标题：气动离合器（三、四代） - 离合器片的磨损极限	
AG-SIL-2021-02-EN	生效日期： 2021 年 5 月 10 日
适用性：	
旋翼机类型与型号： Calidus、Cavalon、MTO2017	受影响系列号： 装有气动离合器及离合器片、没有磨损指示槽的所有机型
以目前或后续版本的维护保养手册为准。	见 AutoGyro 网站
<p>此表是 AutoGyro 公司对产品使用中发现的需采取控制或整改措施的问题做出的回应，或作为飞机改装公司的服务信息。</p> <p>请拨打 49(0)5121 88056-00 或发邮件至 airworthiness@auto-gyro.com，与 AutoGyro 公司联系，寻求帮助。</p>

本服务信息函的原因及概述

说明

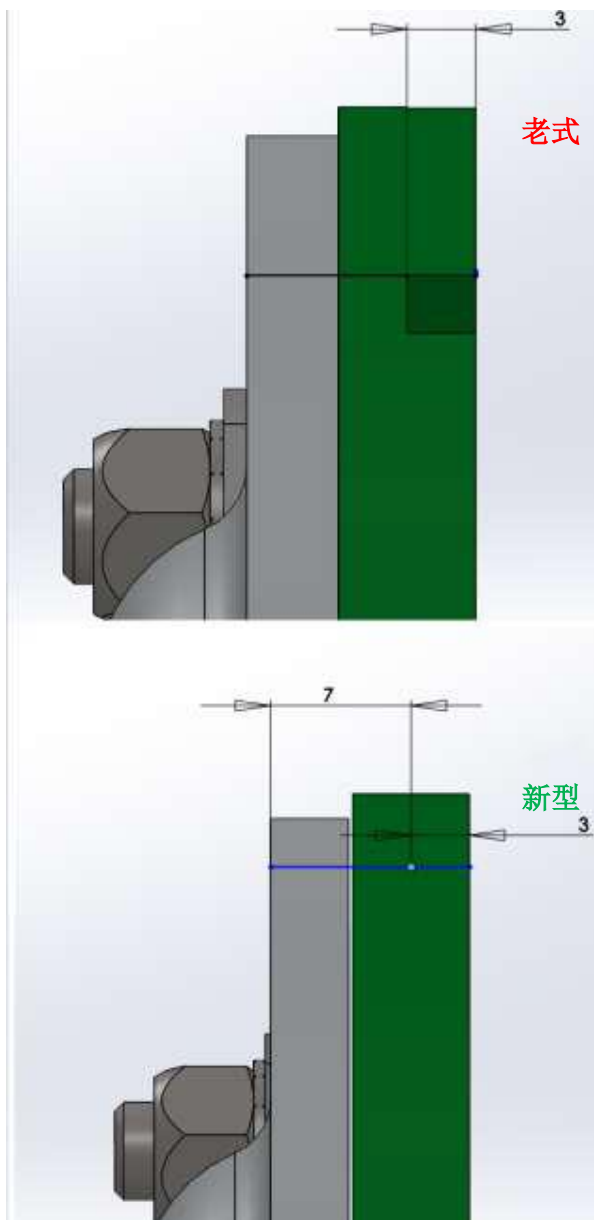
AutoGyro 目前生产和装配的 Calidus、Cavalon、MTO2017 等机型上，安装了新系列气动离合器，也有备件替换离合器片组件（46137），但离合器垫内没有磨损极限槽。

因此，相应维保手册工卡 63-11-10 6-1 所述的当前对离合器片磨损的检查方法对含有这种离合器片的离合器就没用了。这种情况下要以本服务信息函为准。

根据下图，无论是否有磨损极限槽，离合器垫和垫板的最小厚度都是 7 毫米（如下图所示）。

更改旋翼机的离合器片磨损指示极限时，必须按所在国家的要求记录在案。
